<b>Vorlage</b>  Federführende Dienststelle: Fachbereich Stadtentwicklung und Verkehrsanlagen Beteiligte Dienststelle/n:	Vorlage-Nr: FB 61/1003/WP17 Status: öffentlich AZ: Datum: 11.07.2018 Verfasser: Dez. III / FB 61/200									
<b>Bebauungsplan Nr. 516 -Diemstraße- (Heidbendenstraße)</b> <b>hier:</b> <b>- Bericht über das Ergebnis der Beteiligung der Öffentlichkeit gemäß § 3 (1) BauGB</b> <b>- Teil- Aufhebungs- und Offenlagebeschluss</b>										
<b>Beratungsfolge:</b>

### **Bebauungsplan Nr. 516 -Diemstraße- (Heidbendenstraße)**

#### **hier: Teil-Aufhebungs- und Offenlagebeschluss**

# Abwägungsvorschlag über die Beteiligung der Öffentlichkeit zum Bebauungsplan Nr. 516 -Diemstraße- (heute: Heidbendenstraße)

# Aufhebung einer Teilfläche des Bebauungsplanes Nr. 516 (Teilausschnitt)

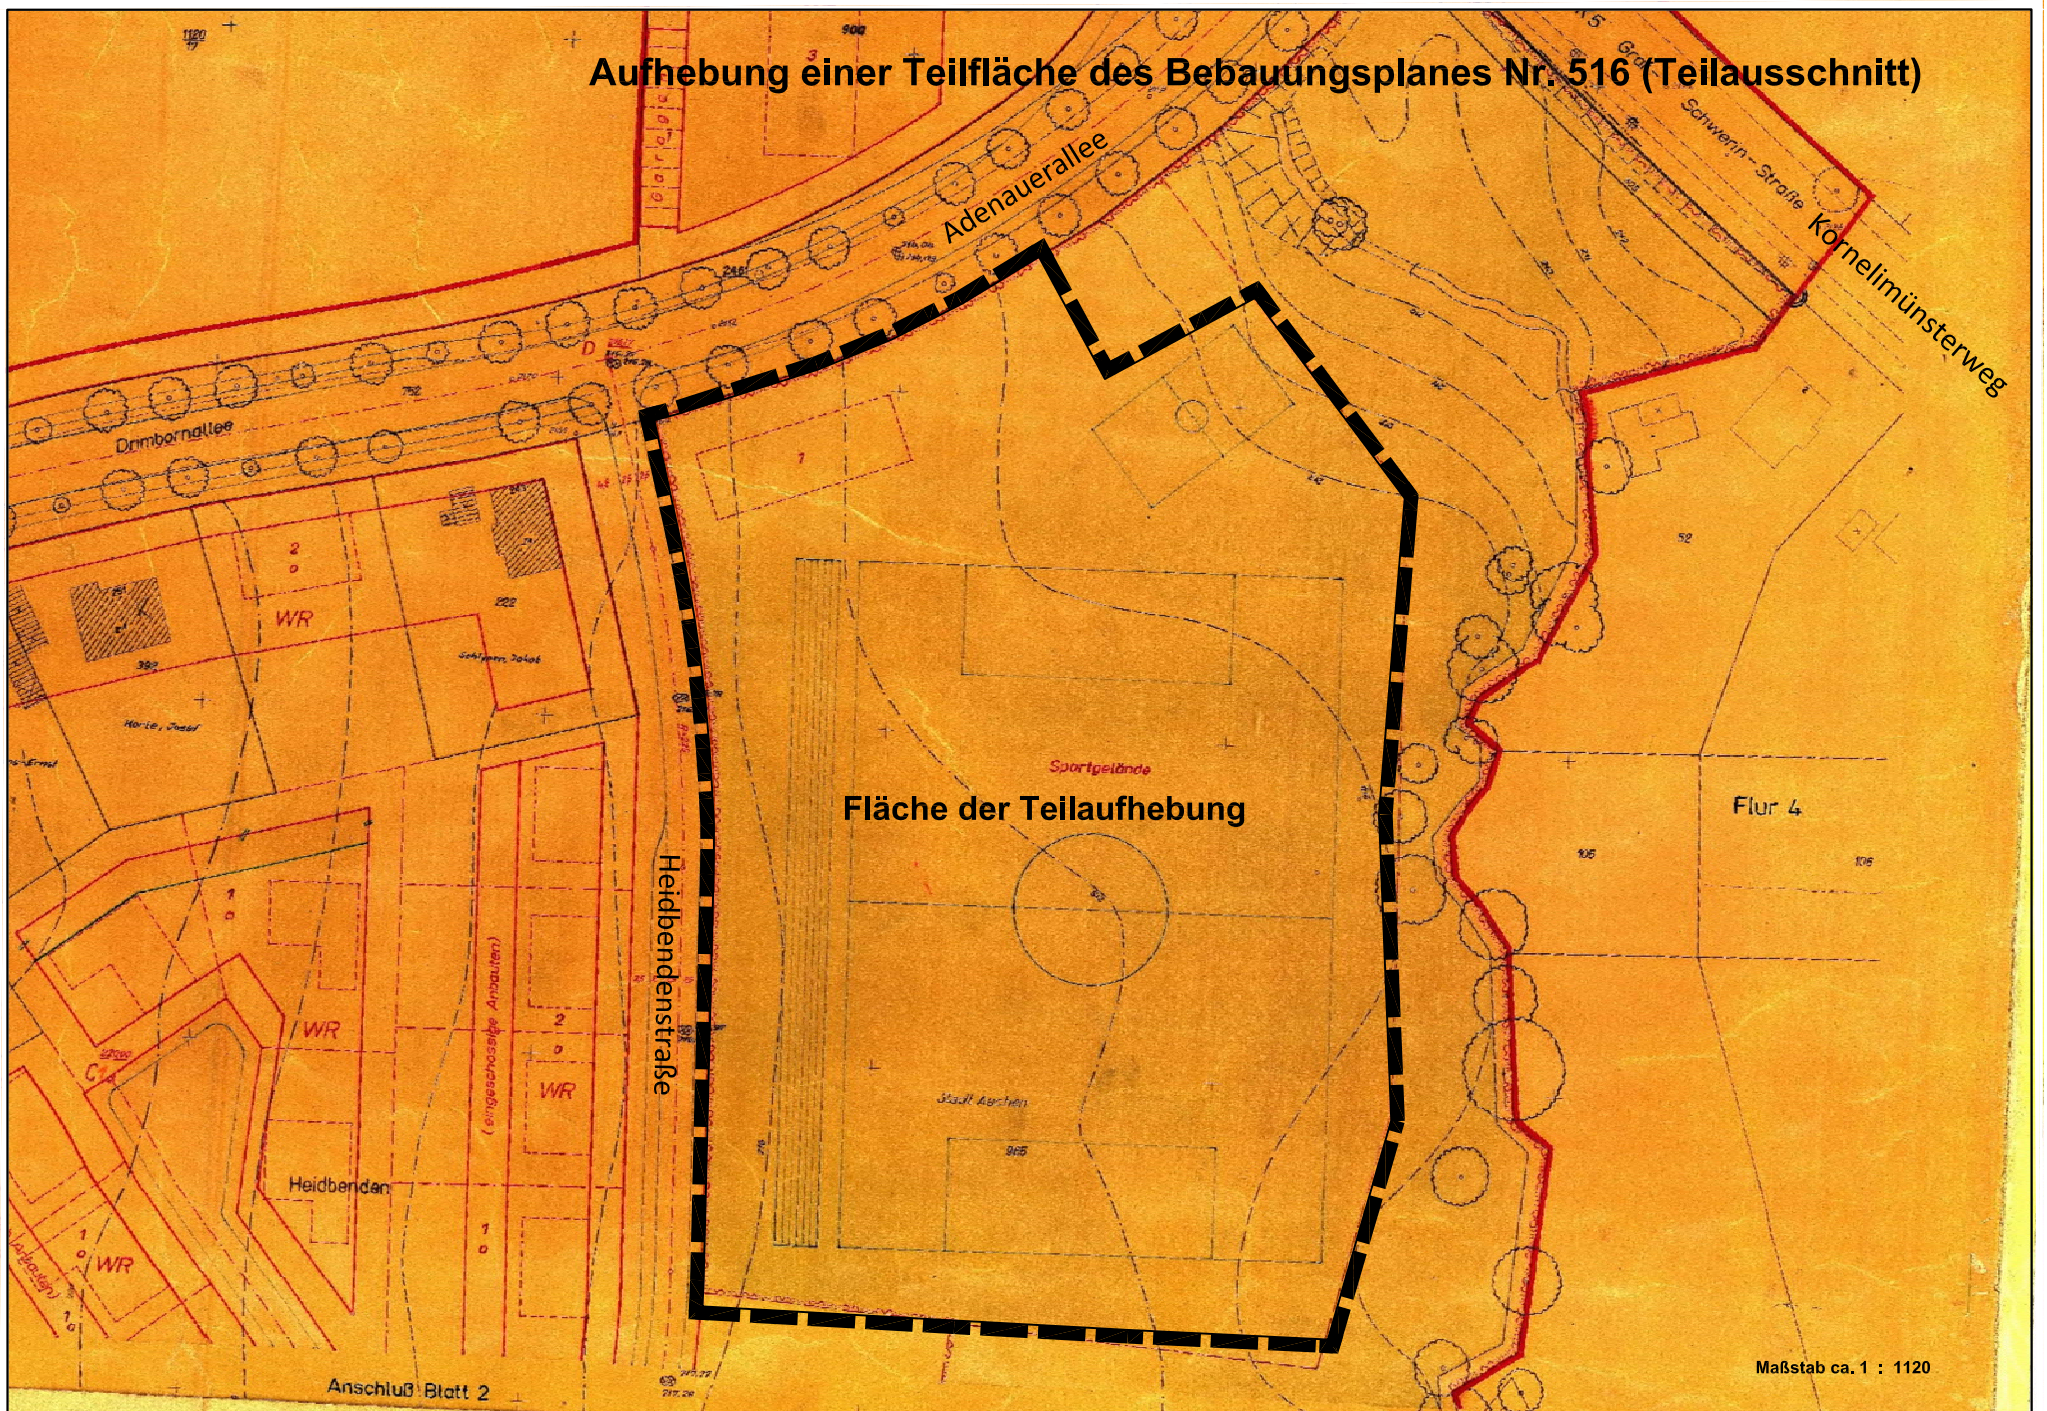
Der in der Kartendarstellung schraffierte Teil markiert nur den Bereich der Aufhebung des Bebauungsplanes, nicht aber den Bereich, der später bebaut werden kann.
